Giber Ringvej Gruppen

Høringssvar 2 vedrørende Aarhus Kommunes Støjhandlingsplan 2024

Billede taget fra Mustrupvej: Forslag til kommunen om at flytte jorden til den anden side af GR, for at beskytte Mårslet mod vejstøj. På dette sted er boliger i byzonen få meter fra at være berettiget til støjværn (jorden blev i stedet kørt ud på en mark)

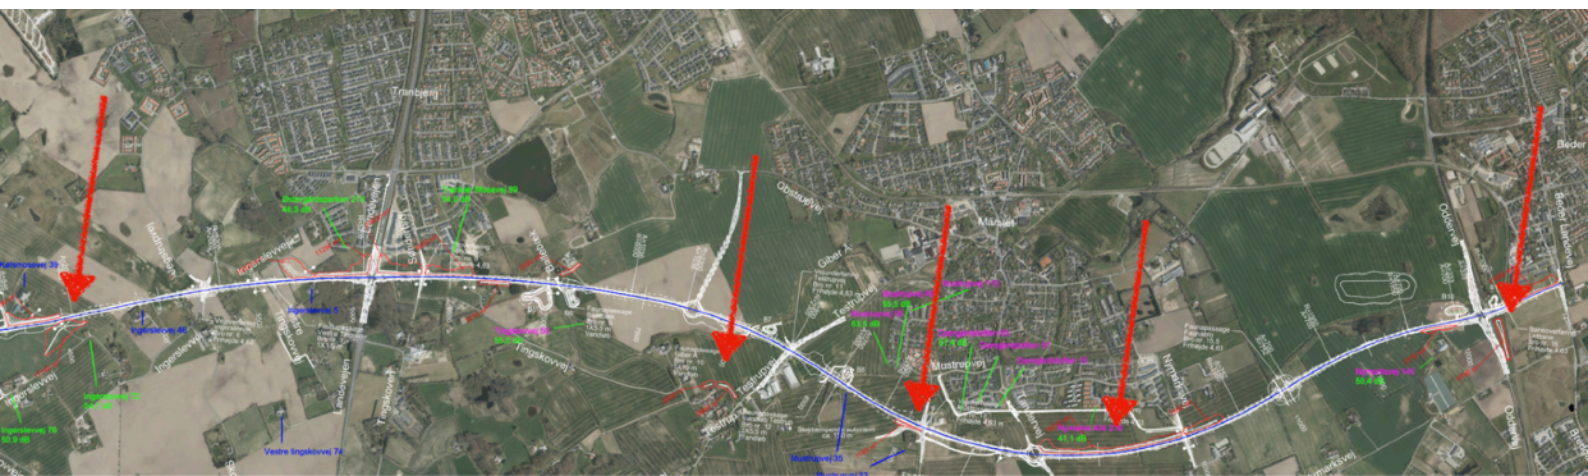
Det er stadig et mysterium for os alle, hvorfor denne oplagte mulighed for sikre borgerne mod sundhedsskadelig støj, blev hældt ned ad brættet.

Dårlige forklaringer har der været mange af. Fx at *“vi kan ikke få vand til at løbe opad, så vi kan ikke lave en støjvold, som vandet skal løbe op ad.”*² Hvilket var med henvisning til den max. 2m brede tilløb til Giber Å, der løber under den del af Giber Ringvej vist på billedet. Således måtte vi forstå, at en 2m bred bæk forhindrede at Mårslet langs vejens ca. 1000m på begge sider af Mustrupvej fik etablerede jordvolde.

Udsnit af kort over støjvolde. Røde pile viser volde der ikke er støjvolde alligevel.

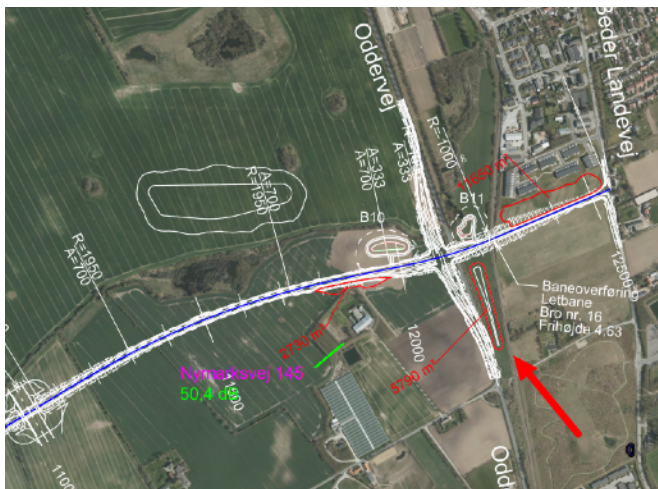
Letbane-volden

Indikeret ved den røde pil på billedet. Der findes ikke landzonetilladelse for Letbane-volden (kommunen er blevet forespurgt via aktindsigt).⁵ Det er heller ikke umiddelbart til at se, at det skulle være en støjvold, nærmere en bakke op mod letbanen.

Mustrupvej-volden

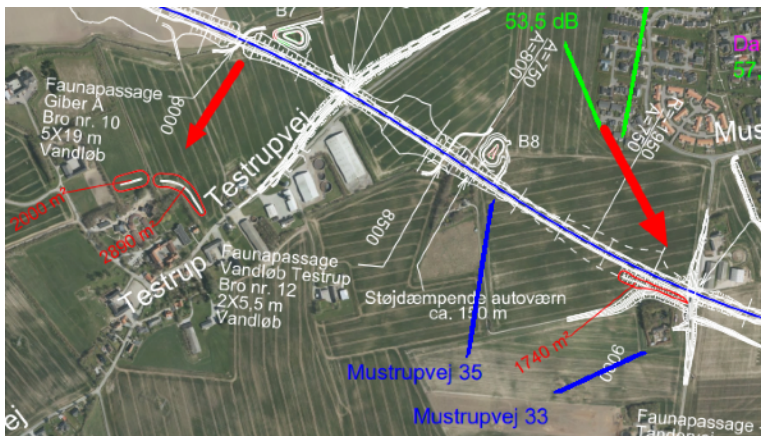
Indikeret ved den røde pil til højre på billedet ovenover.

Der findes ikke en landzone-tilladelse til denne (vi har forespurgt via aktindsigt). Det er mest af alt en tilkørselsvej, der er dog en spids af tilkørselsvejen der stikker lidt ud...

‘Testrup Højskole’-volden

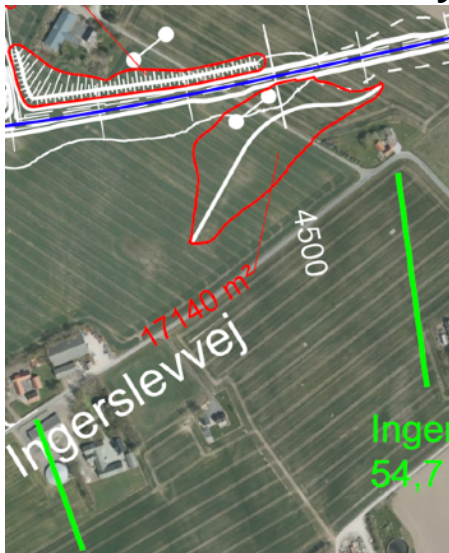
Indikeret ved pilen til venstre i kortet ovenover.

Denne er godkendt via en landzonetilladelse, men tilladelsen nævner ikke støj, men i stedet kosmetik: "Vi har herudover lagt vægt på, at bakkerne/volden vil medvirke til, at der fra højskolen ikke er direkte udsigt til Beder-Bering vejen."⁶

Der er altså ikke tale om støjreduktion, og omkostningen til denne, kan ikke trækkes fra puljen til ‘øget støjdæmpning’.

Vold ved Kølsmosevej / Ingerslevvej

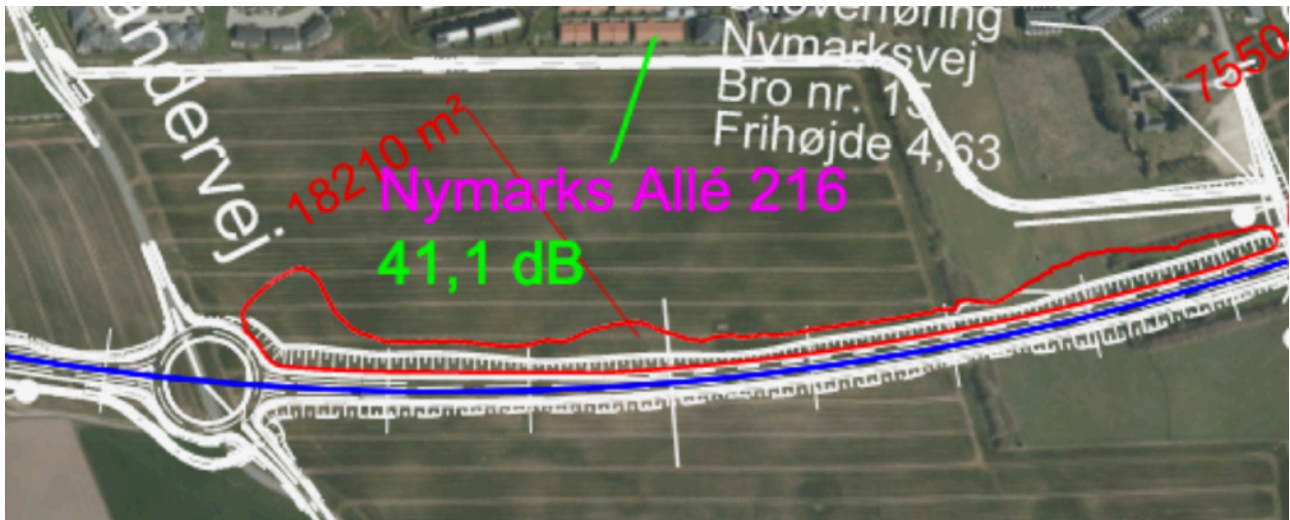
Der findes en landzonetilladelse.⁷

Er det en støjvold? Døm selv - fra tilladelsen: "...men da der i projektet ikke er medsendt dokumentation for ej heller lagt vægt på at jordvolden har en støjdæmpende effekt anses projektet primært som et anlæg til bortskaffelse af affald, hvor projektområdet efterfølgende igen kan indgå i landbrugsmæssig drift."
